Consejo de Planificación Urbano Ambiental

ACTA N° 248

Postura de ADARSA - Paseo de la Costa

MODIFICACIONES PROPUESTAS POR ADARSA AL PROYECTO DE ORDENANZA PASEO DE LA COSTA

Ilustración 6: Corte esquemático del Dique San Roque

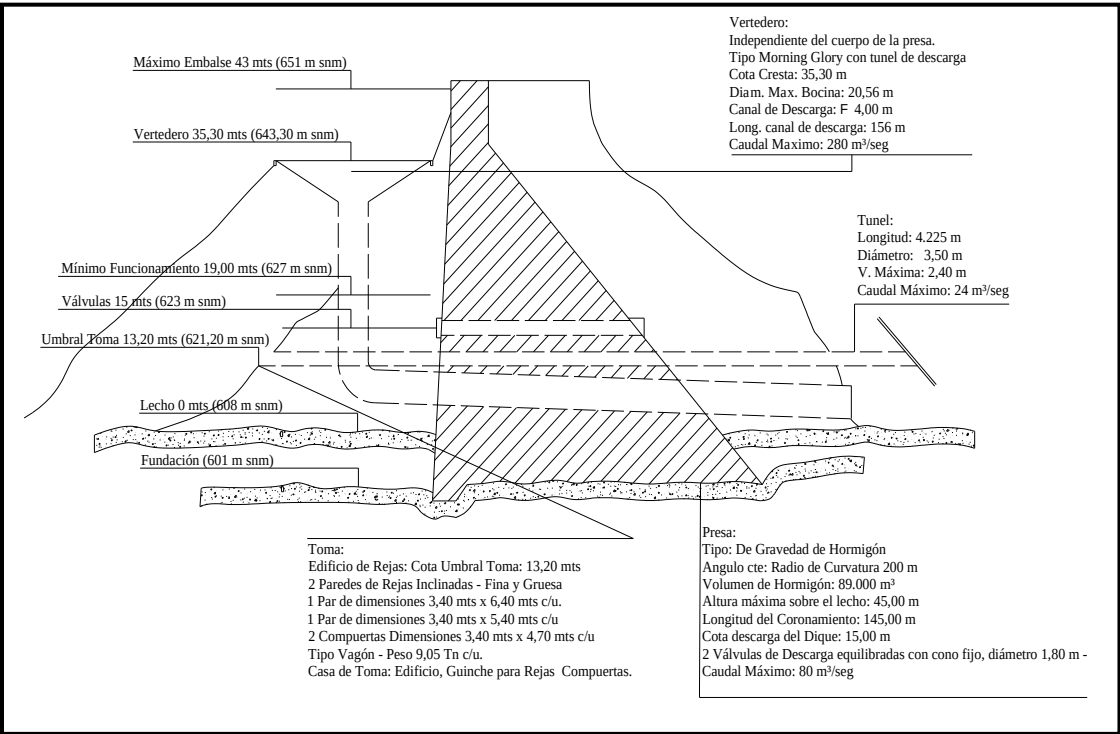
Laura Colladon corrige donde dice “cotas 636 y 631”, que en realidad debiera decir cotas 36 y 31, ya que se relacionan al nivel del embalse del Lago San Roque y no, con la altura sobre el nivel del mar. En cuanto a las zonas, propone que el límite de la zona 1 sea entre calles Artigas y Gobernador Peña y que tenga un FOS del 1%. En cuanto a la zona 2 y 3, una contiene la Sala de Convenciones y la otra, el Polideportivo. Ese núcleo es al que pretenden dar un factor de ocupación más alto, por lo tanto proponen que se unifique, en vez de separar las dos edificaciones. La zona 2 quedaría entre gobernador Peña y Gobernador Álvarez con un FOS del 15 %.

No se entiende que representan las cotas 636 y 631. Al final del archivo, adjunto un croquis del paredón del lago San Roque, donde están relacionadas las cotas con el nivel del embalse.
